À Comissão Permanente de Licitações

A empresa **VERSATTI ENGENHARIA E CONSULTORIA LTDA**, inscrita no CNPJ sob o nº **42.900.502/0001-74** com sede na RUA BRUNO LUERSEN, 3800 BAIRRO CHAPADA-LAGES-SC, por intermédio de sua representante legal, Sra Ana Paula Ribeiro Ichtchuk, inscrita no RG nº 3.622.029, portadora do CPF nº 044.861.779-08 vem perante Vossa Senhoria apresentar **IMPUGNAÇÃO** ao edital de Tomada de Preços 04/2023, Processo Licitatório 25/2023 – Reforma Parque Aquático – da Prefeitura Municipal de Abdon Batista.

Imagem 01: item que será pago conforme descrição da P.O, conforme tabela SINAPI

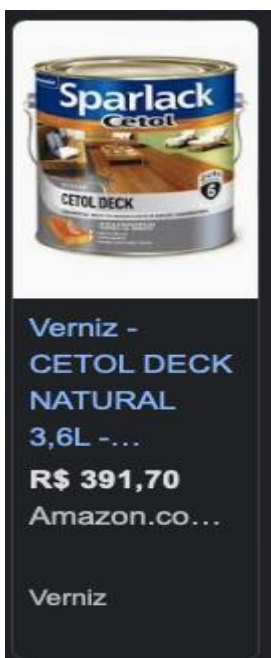
- A)** No item 2.2.3 da Planilha Orçamentária o valor referenciado está pagando tinta copal (IMAGEM 01) (mais barata) e no memorial descritivo está pedindo cetol (IMAGEM 02) (mais cara); o item 2.2.3 está pagando R\$ 31,19 por litro da tinta copal, e o valor real da tinta cetol está R\$ 108,80. Ainda, a composição do item na tabela SINAPI não inclui os valores referentes ao serviço de lixamento como pede no memorial no item 5.2.2.

Como pode ser observado, o valor está fora da realidade de preços de mercado, não sendo possível realizar o serviço com a exigência feita pelo Memorial Descritivo com o pagamento feito pela Planilha Orçamentária.

DETALHE - GUARDA CORPO E CORRIMÃO S/ESC

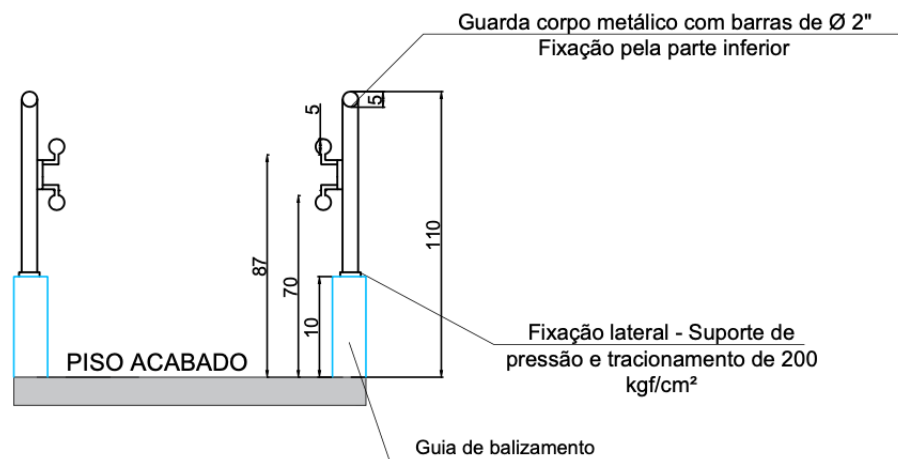
- C) Já na parte de esquadrias, no item 4.1.2 (Planilha Orçamentária) está solicitando que o guarda corpo seja pintado com fundo anticorrosivo e tinta esmalte. na composição do SINAPI (cód 99839) não consta nada em relação a pintura, ainda neste item, na composição não consta nada referente a corrimão, porém conforme mostra no projeto está solicitando corrimão fixado no guarda corpo.

Outro item relevante é que a unidade de medida na planilha orçamentária está em M2 enquanto no SINAPI está em M.
